福島第二原子力発電所 2 号機 平成 23 年東北地方太平洋沖地震の 観測記録を用いた地震応答解析結果に関する報告書の一部訂正について

図1 評価の流れ及び不適合事象の説明図

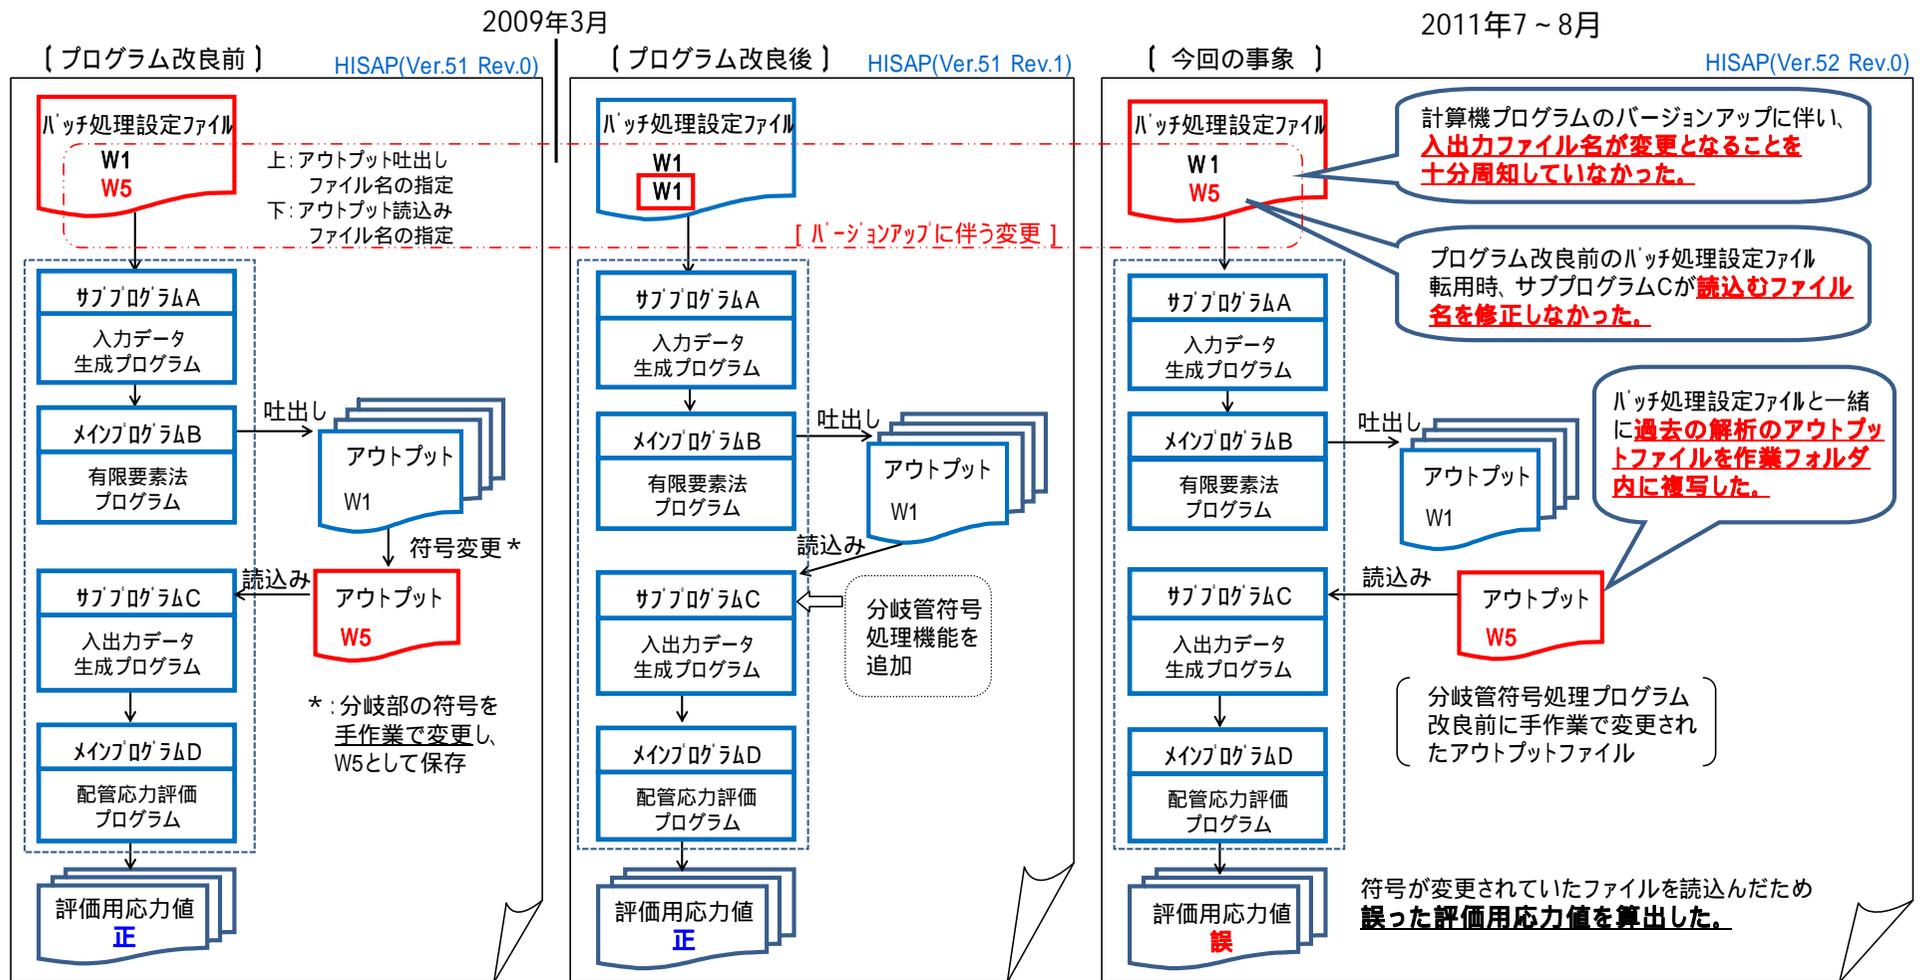
当時、この不適合に対する応急処置として手作業でファイルを変更していた。(図 1 [プログラム改良前] 参照) 後に、恒久対策としてサブプログラム C の不具合を修正し、HISAP のバージョンを Ver.51 Rev.1 に改訂した。このバージョンアップにより、メインプログラム B が生成するファイルをそのままサブプログラム C に読み込み、配管の応力を正しく計算できるようになった。(図 1 [プログラム改良後] 参照)

今回、主蒸気系配管の評価を行うにあたり、HISAP (Ver.52 Rev.0) へ入力するバッチ処理設定ファイルの作成は、過去に不適合に対する応急処置が実施されていた時期の解析のバッチ処理設定ファイルを転用して作成した。このため、転用元のバッチ処理設定ファイルでは、サブプログラム C が読み込むファイル名が変更されていた。また、転用元の作業フォルダ内には、メインプログラム B が生成したファイルだけでなく、手動で変更したファイルも存在していた。

今回の解析を正しく行うには、サブプログラム C が読み込むファイル名の指定を変更する必要があったが、変更しなかった。さらに、バッチ処理設定ファイルだけでなく、転用元の作業フォルダ内の他のファイルを全て今回の作業フォルダにコピーしたため、符号が変更されていたファイルをサブプログラム C が読み込み、誤った応力が計算された。(図 1 [今回の事象] 参照)

- ・日立 GE において、計算機プログラムのバージョンアップが行われた際にはバージョンアップに伴う変更点を周知する。更に、解析手順等が変更となる場合には、手順書等に注意事項として記載し、注意喚起を図る。
- ・日立 GE での入力データの検証において、入力データの全項目確認を実施する。全項目確認を実施しない場合には、確認対象外とした確認項目について、対象外としたことが適切であるか審査を行い、入力データの検証を確実に実施する。
- ・当社では、本不適合の内容を不適合事例としてマニュアル関連文書に記載し、注意喚起をはかる。
- ・当社は、日立 GE において入力データの検証が確実に実施されていることを今後確認していく。
